改善箇所説明図

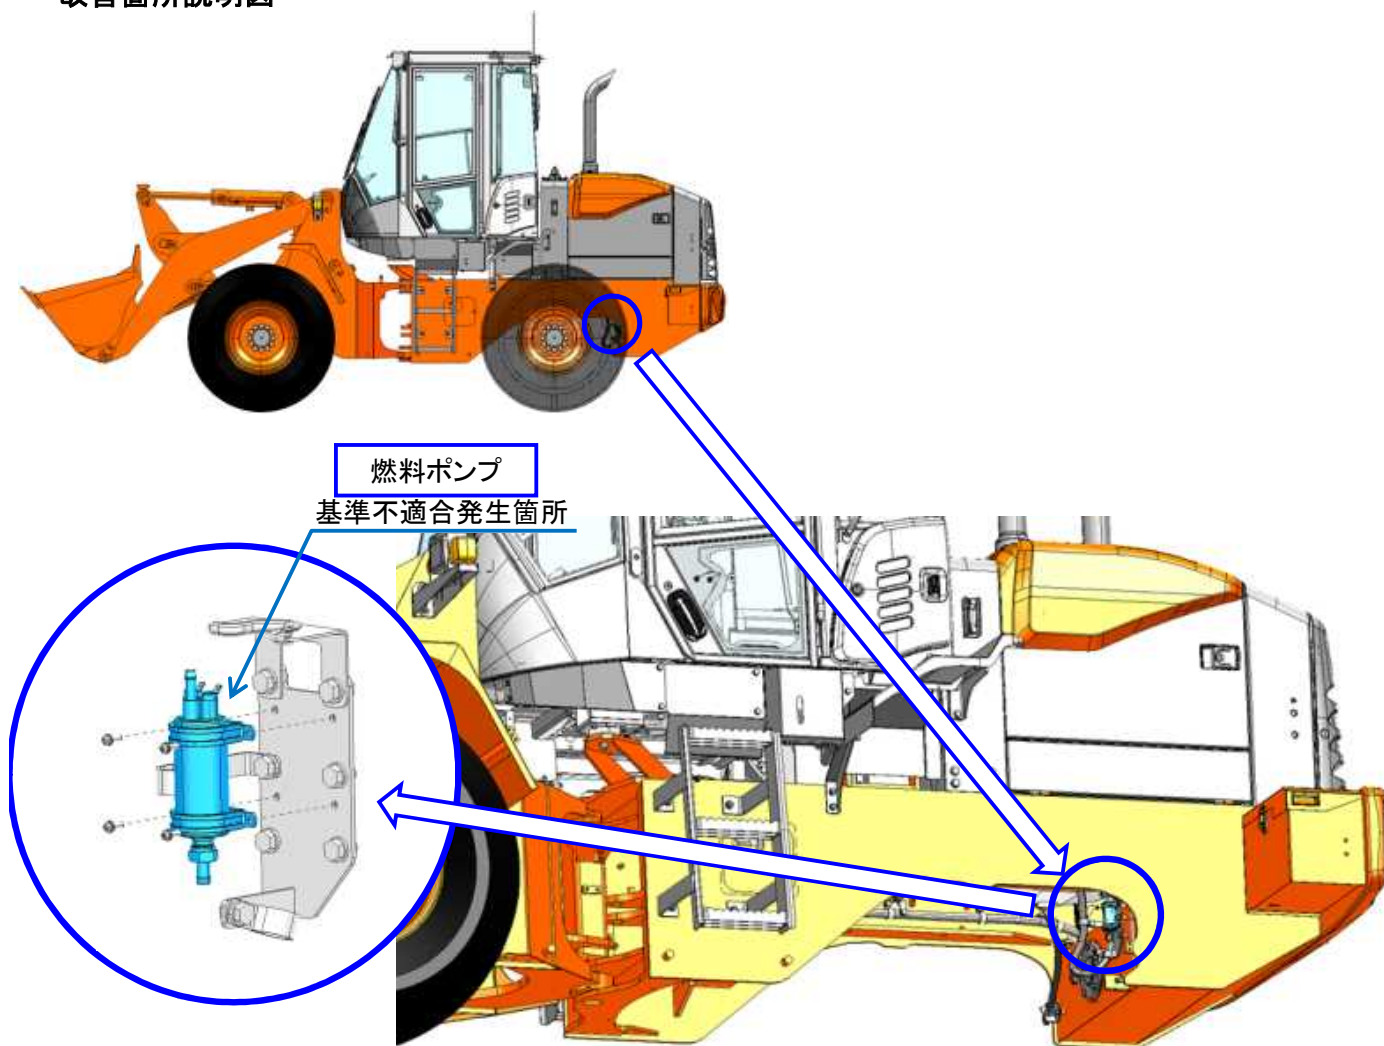
シヨベルローダの燃料ポンプにおいて、モーターブラシの構造が不適切なため、ブラシが異常摩耗し、接点不良が生じることがある。そのため、燃料ポンプが作動不良となり、最悪の場合、走行中にエンジンが停止し、再始動できなくなるおそれがある。

改善措置の内容： 全車両、燃料ポンプを対策品に交換する。

識別： リヤフレームに白色ペンキを塗布する。
